Stellungnahme zum Regionalplan OWL (Planungsraum Ostwestfalen-Lippe)

2. Entwurf 2023
(Zweite Offenlage 8.8.2023 – 9.10.2023)

Bund für Umwelt und Naturschutz Deutschland, LV NRW (BUND)

09. Oktober 2023

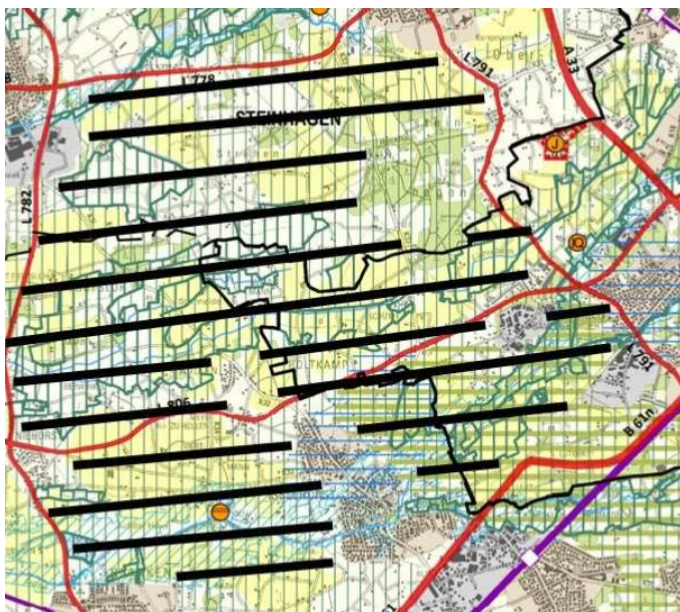
Die Naturschutzverbände halten ihre Forderung zur Streichung der Darstellung eines Gewässerbereiches „Untersee“ (BI_Bie_GEW_1) sowie ihre Forderung zur Beibehaltung, Ergänzung und Erweiterung des Bereichs zum Schutz der Natur „Johannisbachaue“ aufrecht. Durch den sog „Untersee“ würde die vorhandene hochwertige Natur- und Naherholungsraum „Johannisbachaue“ unwiederbringlich zerstört. Die Planung eines Sees in der hochschutzwürdigen Johannisbachaue widerspricht naturschutzfachlichen und rechtlichen Vorschriften. Hierzu liegen unsere detaillierten Begründungen in der Stellungnahme vom 31.3.2021, Kap. E Bedenken und Anregungen zu den zeichnerischen Festlegungen, E.1 Stadt Bielefeld, S. 19/20, 107 vor.

Der Beschluss des Regionalrates ist somit als Verstoß gegen die sich aus der EU-WRRL ergebenden Umsetzungspflichten zu bewerten. Denn ein „Untersee“ würde das Ziel, den Johannisbach wieder typgerecht zu entwickeln und in einen guten Zustand zu versetzen, torpedieren, da absehbar an keiner anderen Stelle genügend (Ersatz-)Raum für natürliche Gewässerentwicklungen gegeben werden kann, dem Bach (besonders in trockenen Zeiten) Wasser entzogen würde, das zur Entwicklung der Gewässerlebensgemeinschaft unverzichtbar ist, und schließlich relevante Austräge von Nähr- und ggf. Schadstoffen in den Bach (z. B. bei Starkregen, Hochwasser etc.) zu besorgen wären. Der Aufstau des Baches wäre definitiv eine unzulässige Verschlechterung, und für einen Bypass in der vorgeschriebenen naturnahen Ausprägung stünde kein Raum in geeigneter Höhenlage zur Verfügung.

Sollte der Beschluss des Regionalrates vom 19.06.2023 nicht durch eine Entscheidung der in der 2. Offenlage ergänzend eingebrachten Bedenken korrigiert werden und es bei der Darstellung des wie zuvor erläutert eindeutig gegen die Zielsetzung der Wasserrahmenrichtlinie verstoßenden Gewässerbereiches „Untersee“ bleiben, bestünden unseres Erachtens erhebliche Zweifel an der Vollzugsfähigkeit des Regionalplans hinsichtlich dieser Darstellung, da in einem zur Realisierung des Sees erforderlichen wasserrechtlichen Planfeststellungsverfahren die entgegenstehenden rechtlichen Gründe aus der Wasserrahmenrichtlinie nicht überwunden werden können. Der Regionalplan darf unseres Erachtens keine offensichtlich nicht vollzugsfähigen Planinhalte umfassen, die „Untersee“-Darstellung ist deshalb zu streichen!
